ČSSZ  
ÚSTŘEDÍ

## Odovědi na dotazy uchazečů k veřejné zakázce č. 34/2015-23-27

### „ČSSZ – datové centrum ČSSZ“

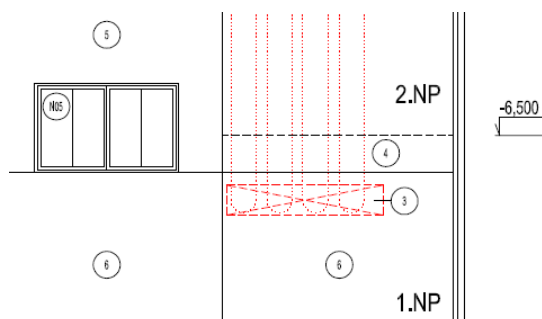
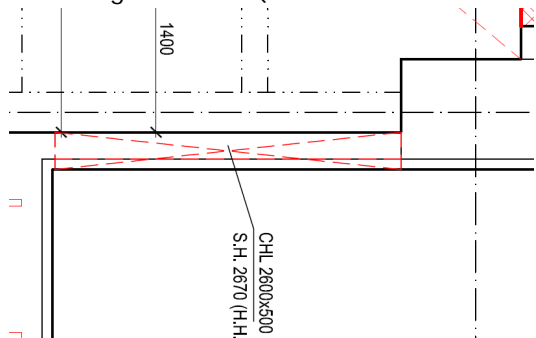
v rámci odpovědí na dotazy, poskytnutých v dokumentu *34 Odpovědi na dotazy 1.pdf*, ze dne 2. 12. 2015, uchazeč konstatuje, že s takovým zadáním stále existuje vysoké riziko neporovnatelnosti jednotlivých nabídek případných dodavatelů. Žádáme zadavatele o specifikaci repasovaných kabinových dveří (automatické skládací dveře typ BUS, automatické dveře centrální nebo teleskopické?), specifikaci repasované kabiny (požaduje investor výměnu rámu kabiny za nový nosný rám s dalším vybavením jako jsou např. certifikované zachycovače, akustické zavěšení klece na silentblocích, výměnu nosných lan, šroubů?) specifikaci materiálu obložení kabiny včetně povrchové úpravy, specifikaci výbavy kabiny (bude výbava repasovaného výtahu zahrnovat např.: madlo, rohové lišty, okopové plechy, nové osvětlení, zrcadlo, podlahová krytina (guma, lino, dlažba?), nerezovou tlačítkovou kombinaci s úpravou intivandal. tlačítka, tel. spojení - intercom s polohovou signalizací a signálem přetížení, specifikaci úpravy šachetních dveří: ( Bude instalována fotobuňka dveří? Budou stávající křídla šachetních dveří ponechána a pouze doplněna samozavírači? Budou vyměněny pouze křídla šachetních dveří nebo proběhne výměna včetně zárubní? Dále žádáme v souvislosti s touto dodávkou o specifikaci Repase elektroinstalace: bude zahrnovat např. nový projekt elektro (dokumentaci zapojení šachty a rozvaděče), mikroprocesorový rozvaděč s detekcí provozních a poruchových stavů, instalaci osvětlení šachty, nový hlavní vypínač s předepsaným jištěním, tlačítkové tablo kabiny, plynulou charakteristiku rozjezdu a zastavení, systém pozice a zastavení kabiny (snímače, magnety, dojezdové a koncové vypínače, bezpečnostní ovladače a signalizace v šachtě)? Žádáme zadavatele rovněž v souvislosti s touto dodávkou o poskytnutí pasportu stávajícího výtahu (typ pohonu, strojovny) s detailním popisem repasí, podle požadavků na podrobnosti dokumentace pro provedení stavby dle v y h l á š k y č. 499/2006 Sb., o dokumentaci staveb, abychom mohli „Repasi výtahu“ ocenit.

Výtah má revizi do roku 2017 a je plně funkční. Repasovat by se měly ty části, které jsou opotřebené. V příloze pohled na dveře výtahu.

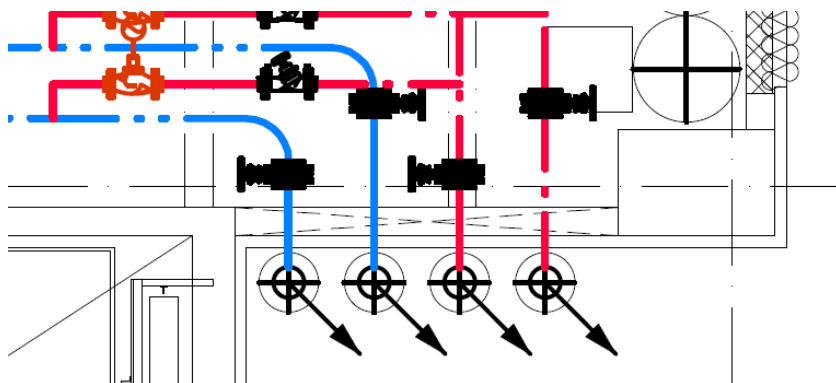
V části D.1.1-ARCHSTAV zadávací projektové dokumentace je z výkresů : „19-CSSZ\_DPS-NAVRH-POHLEDY.pdf“ a „10-CSSZ\_DPS-NAVRH-1NP.pdf“ patrný průstup několika souběžných potrubí technologie chlazení (dimenze 2600x500 mm), stavební obvodovou konstrukcí. Viz. obr:

Taktéž je patrný v části D.1.4.F-TECHNOLOGICKE CHLAZENI zadávací projektové dokumentace, z výkresu „D.1.4.F-TECHNOLOGICKE CHLAZENI“. Viz. obr.:

Žádáme v souvislosti s touto dodávkou zadavatele o doplnění položky pro protipožární ucpávku stavebních prostupů pro vedení technologií požárně-dělicími konstrukcemi do části 101\_D.1.1+D.1.2 zadávacího výkazu výměr a její materiálové, konstrukční a požární specifikace, neboť část 111\_D.1.4.F zahrnuje pouze položky pro jednotlivé protipožární prostupy potrubí dimenze do DN200, nikoliv pro protipožární prostupky sdružené, kterou je potřeba v souvislosti s tvarem prostupujícího potrubí obvodovou konstrukcí, s požadavkem na požární odolnost celistvé konstrukce, použít.

Jedná se o prostup obvodovou stěnou do venkovního prostředí, tedy nejedná se o požární prostup.
